改善箇所説明図

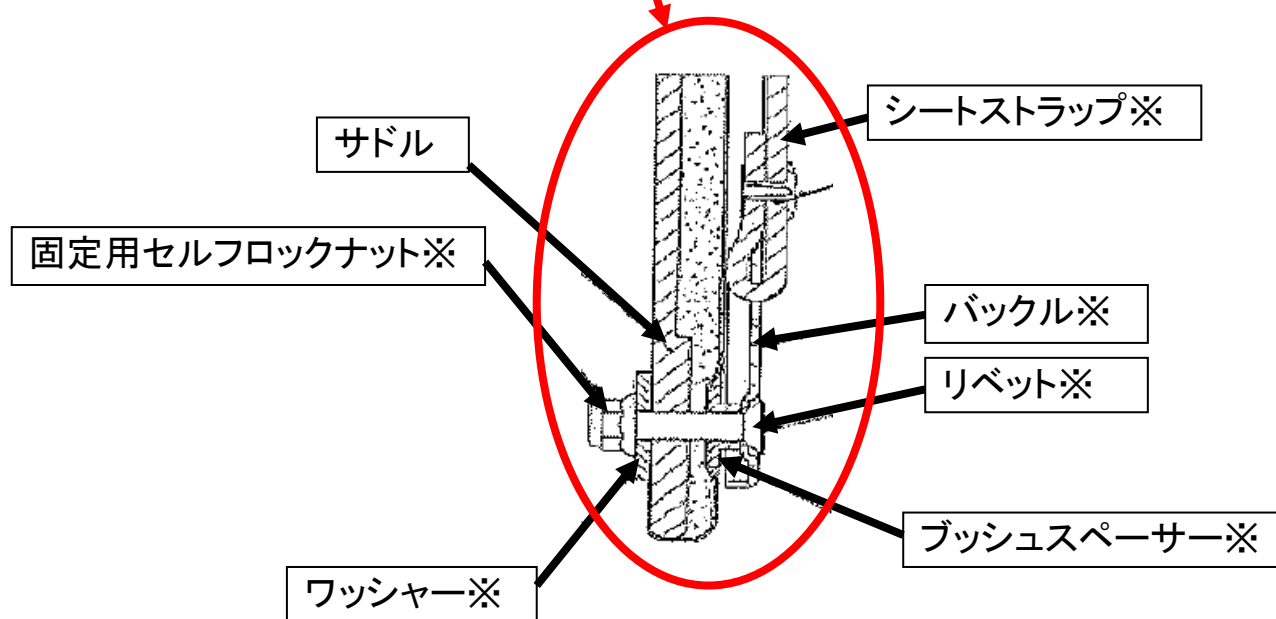
基準不適合発生箇所

後席同乗者の姿勢確保の為にシートストラップ(握り手)のバックルにおいて、サドルへ固定するためのリベット穴の加工が不適切なため、シートストラップを繰り返し使用すると、リベット等とともにシートストラップが外れるおそれがある。

改善の内容

全車両、良品のバックルが組み付けられた新品のシートストラップに交換する。また、リベット等を新品に交換するとともに、リベットを固定するセルフロックナット用のワッシャーを対策品に交換する。
